IZVJEŠTAJ O REVIZIJI DETALJNOG URBANISTIČKOG PLANA "GORICA C"

Detaljni urbanistički plan "Gorica C", Glavni grad, Opština Podgorica

FAZA IZRADE: NACRT PLANA

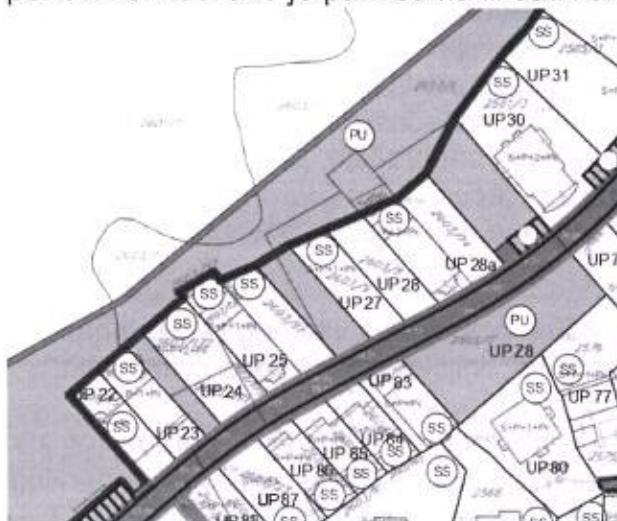
8. Da li ovi zeleni prodori pripadaju park šumi? Nejasno je u grafici, možda samo ponoviti simbol ako je park šuma ili dati namjenu drugu (park, skver)
